## 6.2 Projekt „Venturi“ - 2. Rang

G O A - Gerber Odermatt Architekten ETH / SIA,  
Zürich

Situationsplan

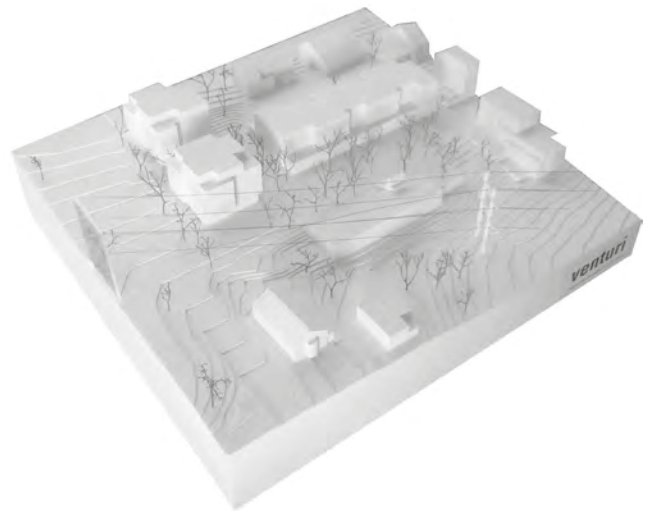
Die Grundform und Ausrichtung des Projekts Venturi orientiert sich bewusst am orthogonalen Gesamtkonzept Leuen-Waldegg. Der Waldeggplatz wird mit einem in den Hang eingefügten Gebäude begrenzt, welches das Parkdeck und die Pergola geschickt vereint. Die Stützenkonstruktion wird konsequent über beide Geschoss geführt und stützt das Dachgerippe mit geschlossenen, durchlässigen und offenen Elementen. Zudem unterstreicht auch die perforierte Fassade mit offener Holzlattung die Erscheinung als Einheit.

Grundriss Parkgeschoss

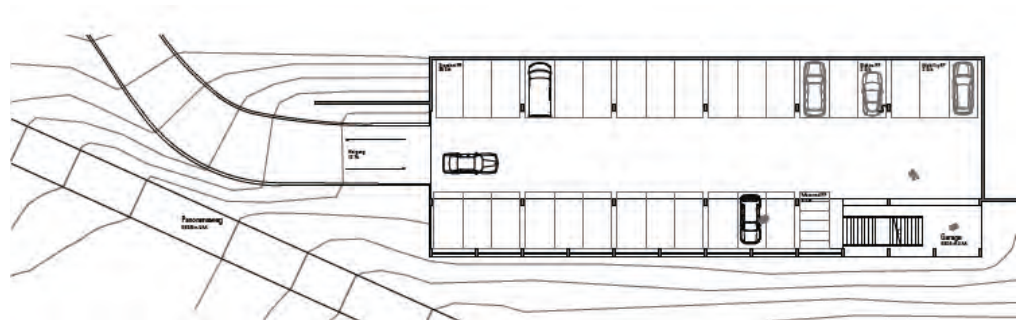
Das Parkdeck und seine Zufahrtsrampe sind klar organisiert, sehr funktional und verleihen ein hohes Sicherheitsempfinden. Die durchlässige Fassade erreicht eine gute Balance zwischen offen (Belichtung, Belüftung) und geschlossen (Abgrenzung, Blendschutz). Der Treppenaufgang ist mit seiner Überhöhung über beide Geschosse attraktiv gestaltet und durch den Aussenzugang auf der Ebene des Parkdecks auch für Passanten als Verbindung zwischen Panoramaweg und Waldeggplatz nutzbar und geeignet.

Grundriss Platzgeschoss

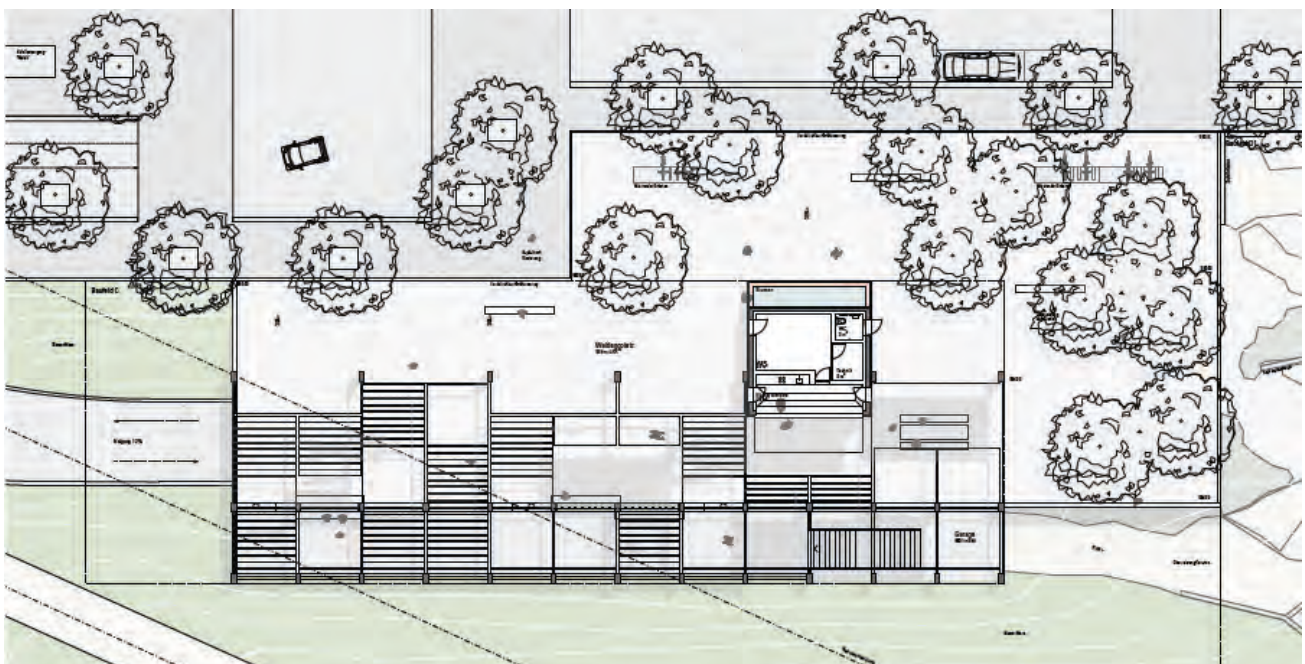
Die Pergola wird in zwei Stufen differenziert. Im leicht überhöhten und mit Sitzgelegenheiten ausgestatteten Säulengang kann der Ausblick in die freie Landschaft genossen werden. Die höhere Stufe liegt auf der Ebene des Waldeggplatzes und ist über wenige Treppenstufen an mehreren Stellen mit dem Säulengang verbunden. Auf dieser als Kiesplatz vorgeschlagenen Ebene vereinen sich der offene mit Spitzahorn durchsetzte Waldeggplatz und die Pergola fließend. Damit wird eine grosszügige und atmosphärische Stimmung erreicht. Diese wird durch eine Bepflanzung der Pergola mit Schling- und Kletterpflanzen unterstützt. Es kann damit ein bedeutender Beitrag für die angestrebte Begrünung des Quartiers geleistet werden. Dieser Umstand wird gelobt. Als Nachteil wird bewertet, dass mit der Wand zwischen den Pergolastufen und der mit Lamellen durchsetzten Überdachung der Durch- und Ausblick in die freie Landschaft von grossen Teilen des Waldeggplatzes beschränkt und beeinträchtigt wird. Damit läuft der Pavillon mit seiner grosszügigen Dimensionierung in Gefahr, zu einem raumtrennenden Sichthindernis zu werden.

Modellfoto

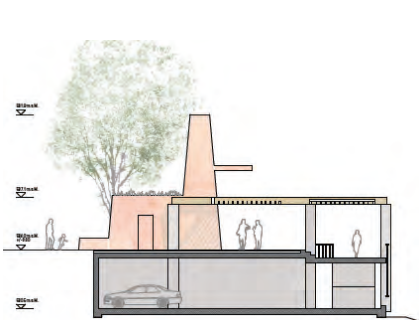
Der Pavillon wird, ganz dem Projektnamen gerecht werdend, als skulpturales Element ausgebildet. Er vereint die geforderten Nutzräume geschickt und inszeniert mit dem hohen Belichtungsschacht und mit seiner sakral anmutenden Form die Mitte des Waldeggplatzes. Die objekthafte und expressive Form des Pavillons sorgt für einen hohen Identifikationsgrad, was geschätzt wird und lobende Würdigung verdient.

Die platzabgewandte Ausrichtung und die Verzahnung von Pergola und Pavillon hat noch Potential für eine Klärung und Verbesserung. So wird es als verpasste Chance gewertet, dass die Anrichte des Pavillons an einer beengten Stelle auf die Pergola ausgerichtet ist. Der Brunnen ist ein guter Versuch, die Ostseite des Pavillons zu bespielen, kann aber letztlich nicht darüber hinwegtäuschen, dass es sich „nur“ um eine Rückseite handelt, die dem Waldeggplatz gezeigt wird. Der Vorschlag zur Zwischennutzung des Baufeldes D1 mit Ruderalfläche und loser Bestockung sowie mit der gewundenen Wegführung über Kies- und Mergelflächen kann überzeugen. So wird der Kontrast zwischen der naturnahen und organischen Gestaltung gegenüber der strengen Überbauung in der Nachbarschaft geschätzt. Der Aufwand für die baulichen Anpassungen dieser Zwischennutzung ist angemessen.
